Nota beantwoording zienswijzen

Verkenning

Tracéstudie Westelijke ontsluitingsroute Numansdorp

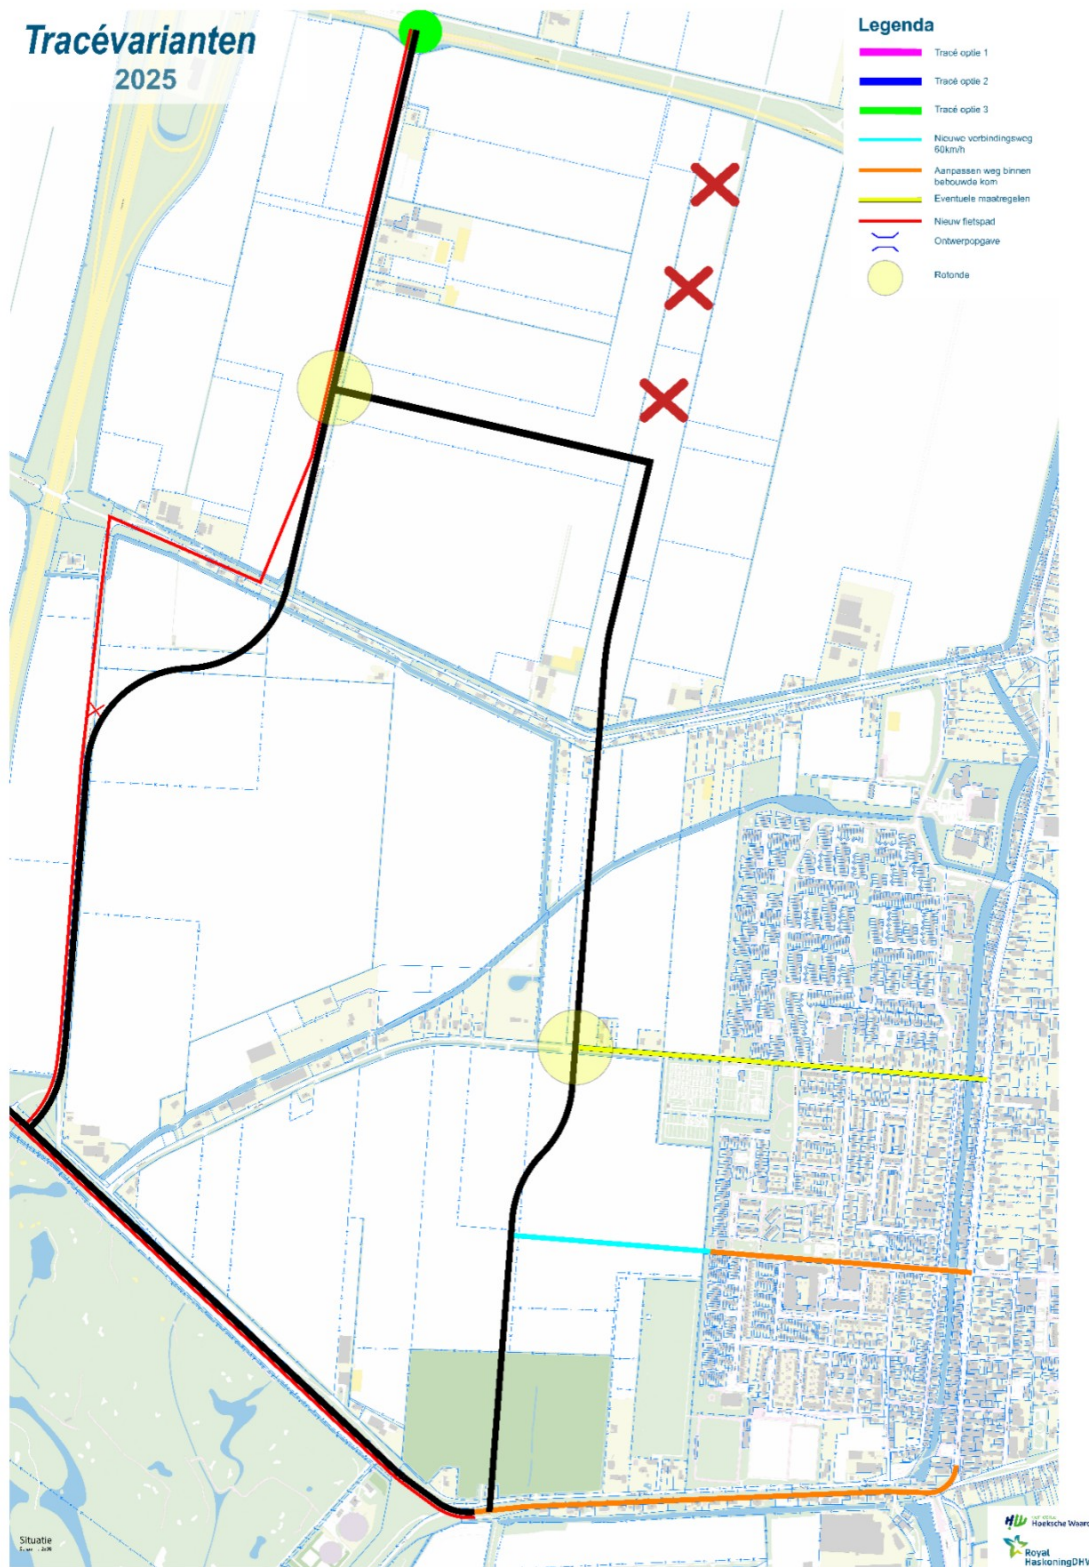
Indiener stelt dat de ontsluitingsroute niet los van de Molenpolder kan worden gezien. De geplande aanleg van de nieuwe weg, die volgens de gemeente bedoeld is voor de ontsluiting van een nieuw te bouwen woonwijk en ter ontlasting van het centrum, roept zorgen en vragen op. Indiener heeft twijfels of het verstandig is om deze ingrijpende infrastructuurmaatregel voort te zetten, zolang de provincie nog geen toestemming heeft verleend voor de bouw van de nieuwe woonwijk, die bestaat uit 1.250 woningen in de directe nabijheid van het Hollands Diep. Vervolgens stelt indiener dat de realisatie van de Molenpolder de situatie zal verergeren op de leefomgeving, vanwege het nabijgelegen Natura 2000-gebied Hollands Diep, de kwetsbaarheid van de Molenpolder voor

overstromingen en andere water gerelateerde risico's, het moeten wijken van natuur en een toenemende druk op de lokale voorzieningen.

Deze terinzagelegging had betrekking op de tracéstudie. U kunt uw zienswijze op de beoogde woningbouwlocatie in dat proces inbrengen

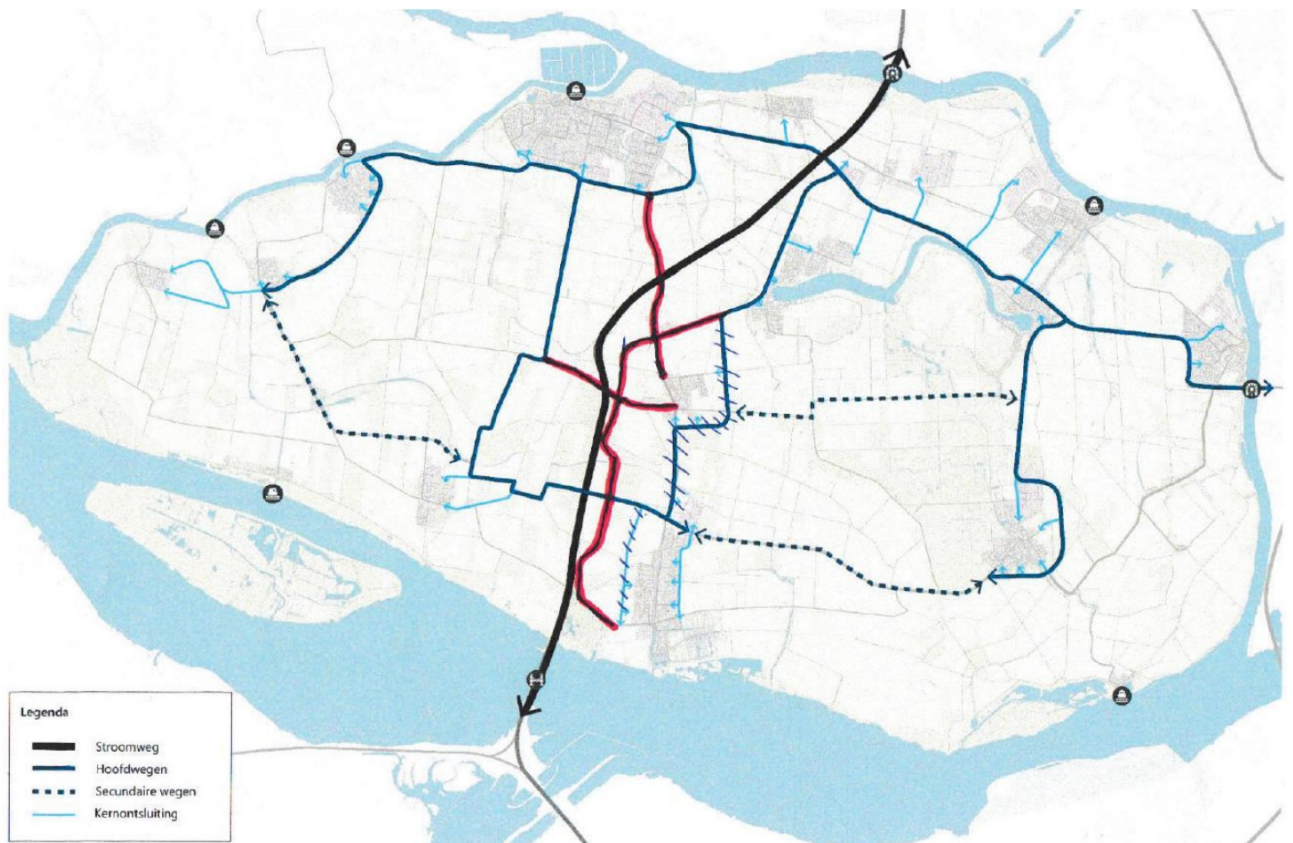
De indiener geeft aan dat de westelijke route veel negatieve, overlast gevende en onveilige situaties tot gevolg heeft, welke niet thuishoren in een woonwijk. Derhalve kiest de indiener voor voorkeurstraject 1 (één). De indiener verwacht, dat u dit bezwaar mee laat wegen bij uw besluitvorming.

Wij begrijpen dat dit plan voor omwonenden een verandering in de woonomgeving met zich meebrengt. Als gemeente wegen wij verschillende belangen af en kijken wij wanneer dit nodig is naar de mogelijkheden voor het nemen van aanvullende maatregelen om eventuele hinder te verminderen. De effecten van het toenemende verkeer in en rondom de kern van Numansdorp nemen wij mee in het onderzoek en onderdeel van de afweging voor de keuze van een voorkeurstracé.

3.4 Samenvatting en reactie op zienswijze van indiener 4

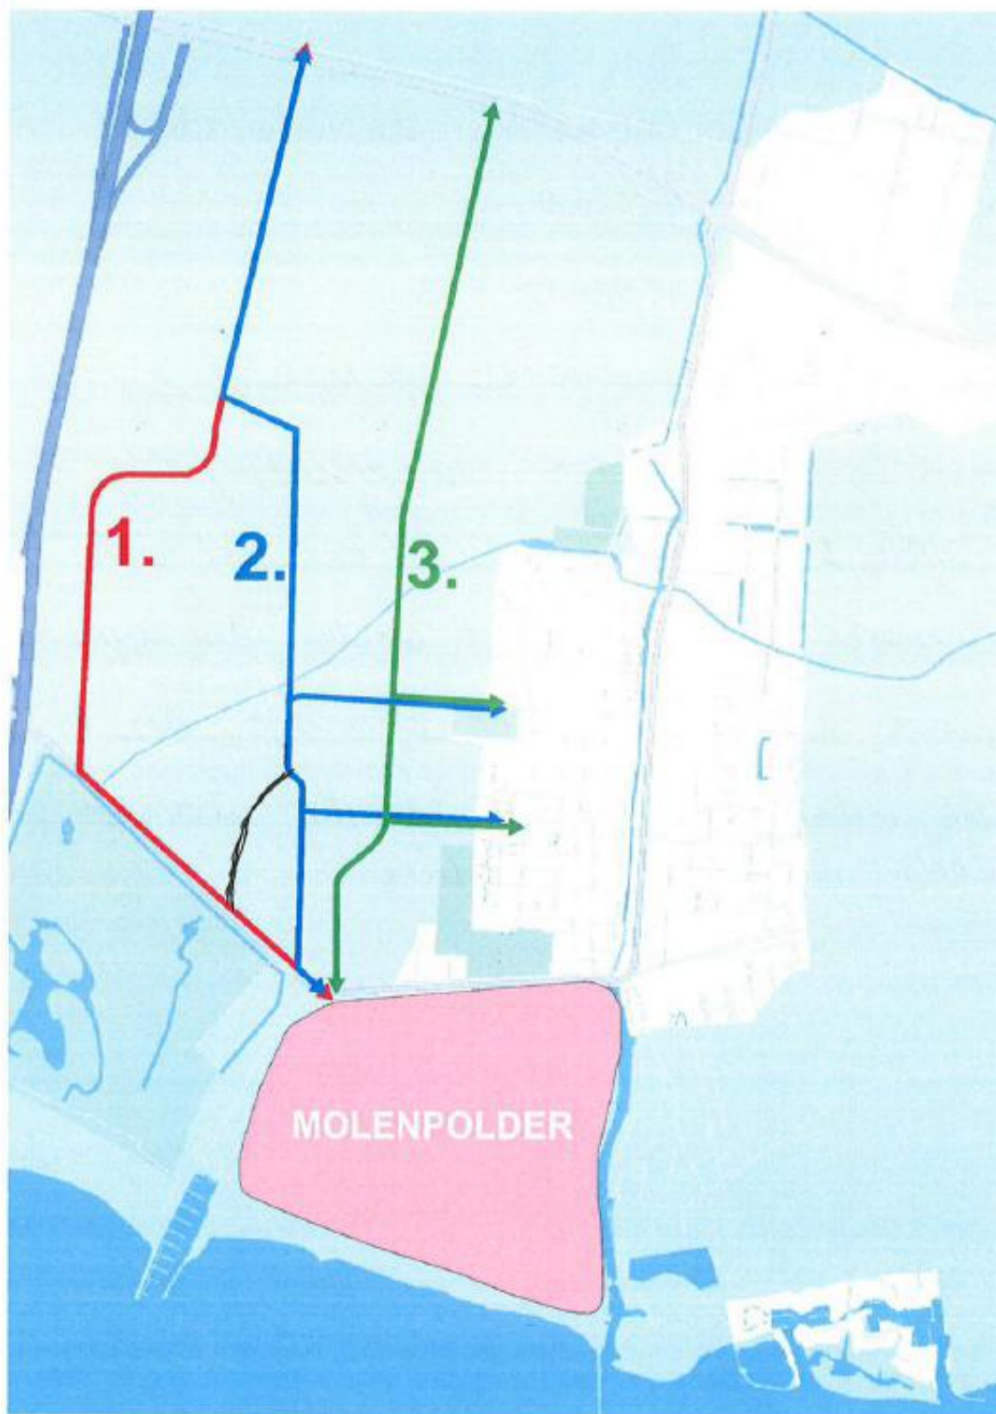
De indiener geeft aan dat de beste optie trajectcontrole voor de Burgemeester de Zeeuwstraat-Voorstraat t/m gedeelte Molendijk betreft. De indiener stelt voor om busbanen op de afrit A29 open te stellen naar Molendijk. De indiener heeft een voorkeur voor tracé 3. De indiener stelt een afsluiting naar de Torensteepolder bij het Schippershuis voor (alleen fietsers).

De afsluiting van de Fortlaan naar de Torensteepolder is een van de no-regret maatregelen die uitgevoerd worden om de centrale as te ontlasten.

3.7 Samenvatting en reactie op zienswijze van indiener 7

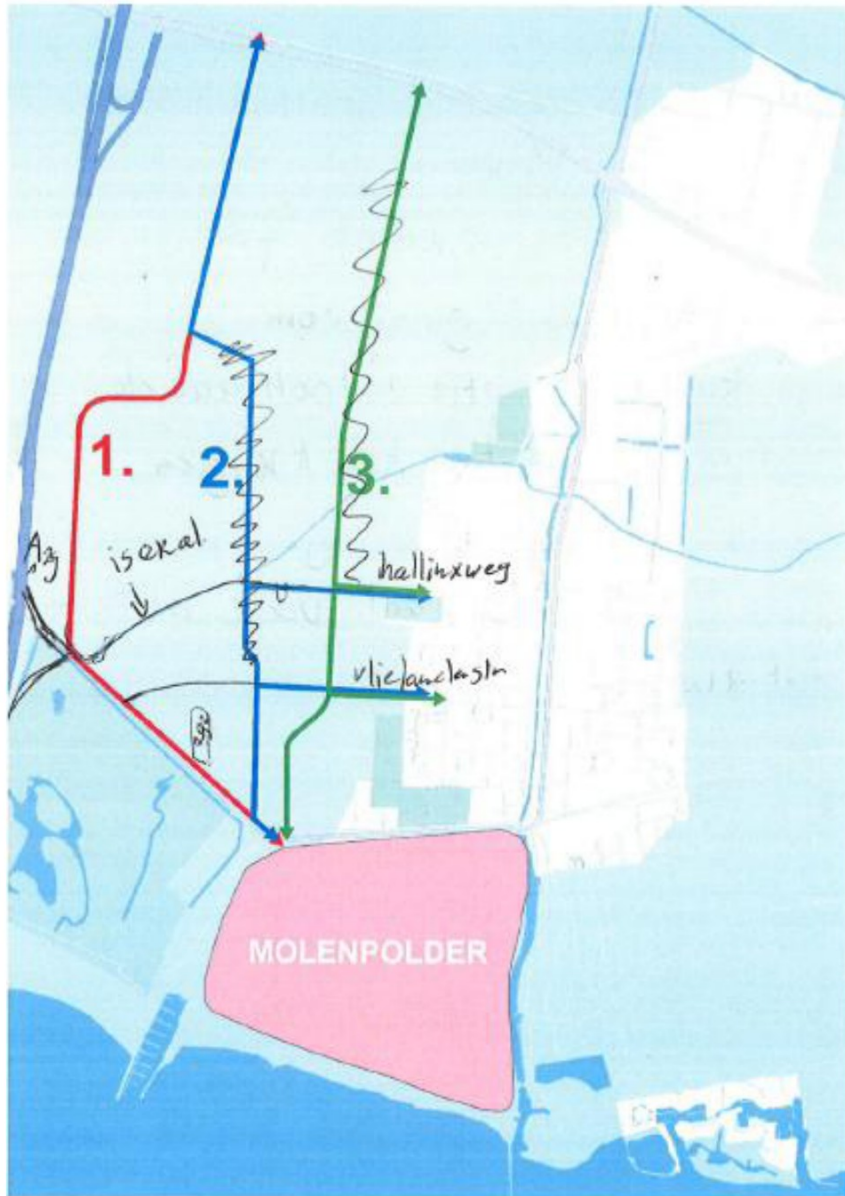
De indiener geeft aan dat tracé 1 en 2 meer verkeer geeft, omdat er nu al iedere ochtend file staat op de Volgerlandseweg, vanwege het sluipverkeer van de parallelweg van de Haringvlietbrug. Tracé 3 geeft de meeste gelegenheid om het dorp te ontlasten. Alleen dwars door het bos lijkt de indiener geen optie vanwege de al zo weinig aanwezige natuur in en rondom Numansdorp.

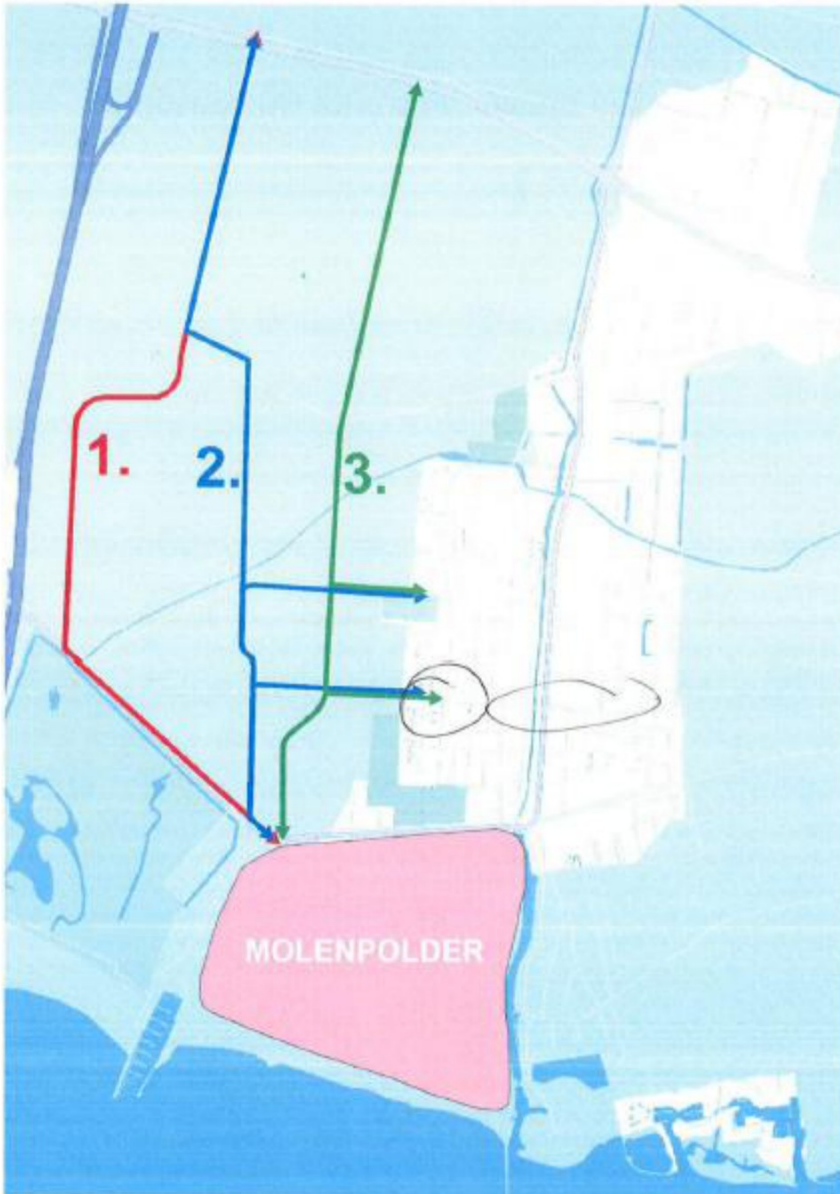
De indiener geeft een voorkeur aan voor variant 2. Variant 3 is naar mening van indiener te dicht bij de wijk, er ontstaat een gevaarlijke ontsluiting bij de Hallinxweg, en loopt door het bos.

Wij begrijpen dat dit plan voor omwonenden een verandering in de woonomgeving met zich meebrengt. Als gemeente wegen wij verschillende belangen af en kijken wij wanneer dit nodig is naar de mogelijkheden voor het nemen van aanvullende maatregelen om eventuele hinder te verminderen. In de afweging voor een voorkeurstracé onderzoeken we een verkeersveilige ontsluiting van de Hallinxweg. Ook houden we rekening met de ligging van de weg nabij het dorp, bijvoorbeeld door onderzoek te doen naar de impact van geluid.

Voor de nadere verkenning voeren we ecologisch onderzoek uit. In de afweging voor een voorkeurstracé zijn de effecten op beschermde plant- en diersoorten, biodiversiteit en beschermde gebieden meegenomen. Hieronder valt onder andere de natuurwaarde van het bos. Daarnaast is een suggestie ingebracht om tracé 3 af te laten buigen naar de rand van het bos. Bij het beoordelen van de tracés nemen we deze optie mee als subvariant.

3.15 Samenvatting en reactie op zienswijze van indiener 15

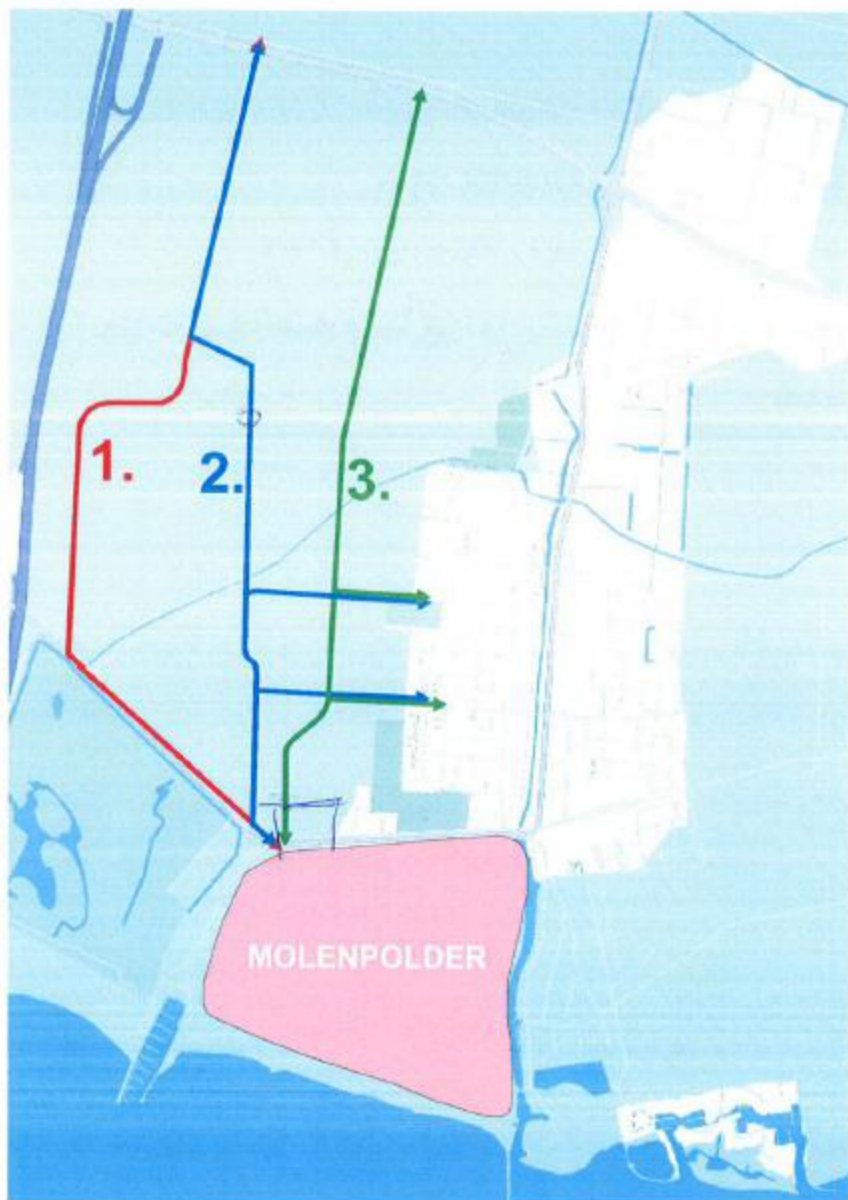
De indiener geeft aan “Brug over dorpshaven weg naar rijkshaven en in Vlielandersstraat en Hallinxweg waar huizen staan, en winkel bejaardentehuis begraafplaats 30km zone”.

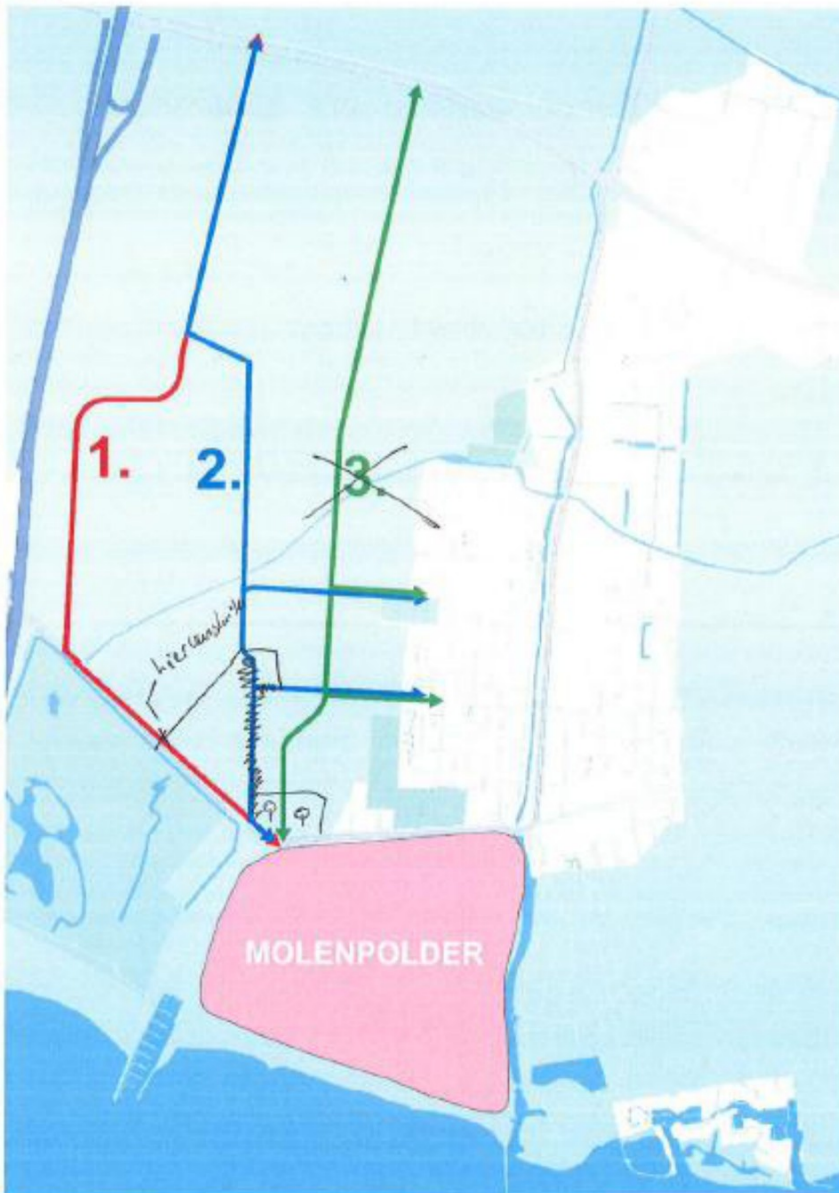
De indiener geeft per tracé een voordeel en nadeel aan:

- Tracé 1 heeft weinig landschappelijke impact, maar geen ontsluiting van de westzijde van Numansdorp
- Tracé 2 heeft een goede ontsluiting van de westzijde van Numansdorp, maar meer landschappelijke impact dan tracé 1
- Tracé 3 heeft een goede ontsluiting van de westzijde van Numansdorp, maar veel landschappelijke impact

Indiener heeft de voorkeur voor tracé 2. De indiener beargumenteert dat dit tracé 2 de centrale as zal ontlasten. Daarnaast wordt aangegeven dat het bij deze ontwikkeling goed zal zijn als de verplaatsing van de 3 benzinestations meegenomen worden, omdat deze een aanzuigende werking hebben op de centrale as en niet thuishoren in een woonwijk.

3.24 Samenvatting en reactie op zienswijze van indiener 24

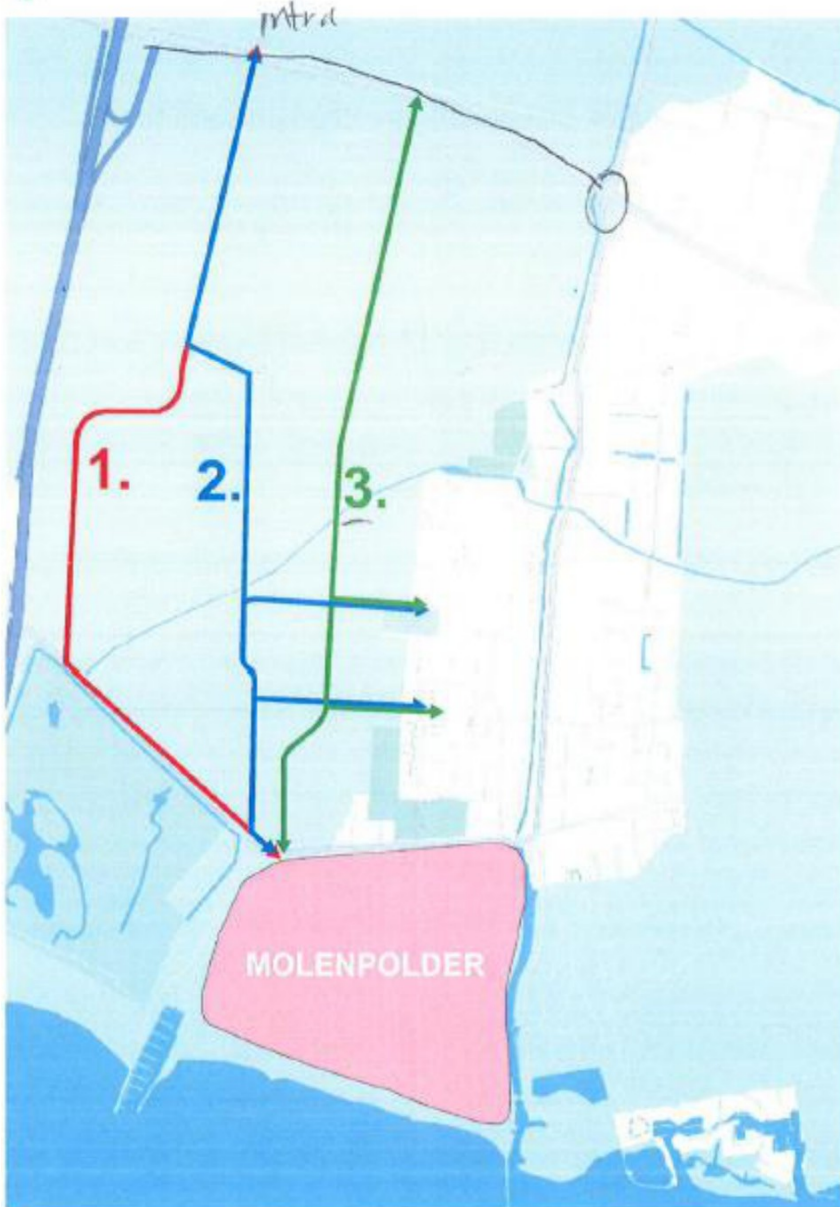
De indiener geeft aan een voorkeur te hebben voor optie 1, aangezien daar de meeste mensen het minste last hebben. Vervolgens volgt optie 2, waarbij de indiener de kanttekening plaatst dat de weg langs de Schakel geen mogelijkheid lijkt. De speeltuin ligt daar, en als daar alle auto's langs razen is het niet meer veilig. En daarnaast worden de woningen minder waard. De indiener geeft aan dat optie 3 geen optie is.

Deze aangegeven effecten nemen wij mee in het onderzoek en onderdeel van de afweging voor de keuze van een voorkeurstracé. Wij begrijpen dat dit plan voor omwonenden een verandering in de woonomgeving met zich meebrengt. Als gemeente wegen wij verschillende belangen af en kijken wij wanneer dit nodig is naar de mogelijkheden voor het nemen van aanvullende maatregelen om eventuele hinder te verminderen. In de afweging voor een voorkeurstracé nemen we de impact op de speelplaats en parkeerplaats in de afweging mee. Hiervoor is (ontwerpend) onderzoek gedaan naar het verkeersveilig inrichten van de Vlielandersstraat als een gebiedsontsluitingsweg 30 km/h.
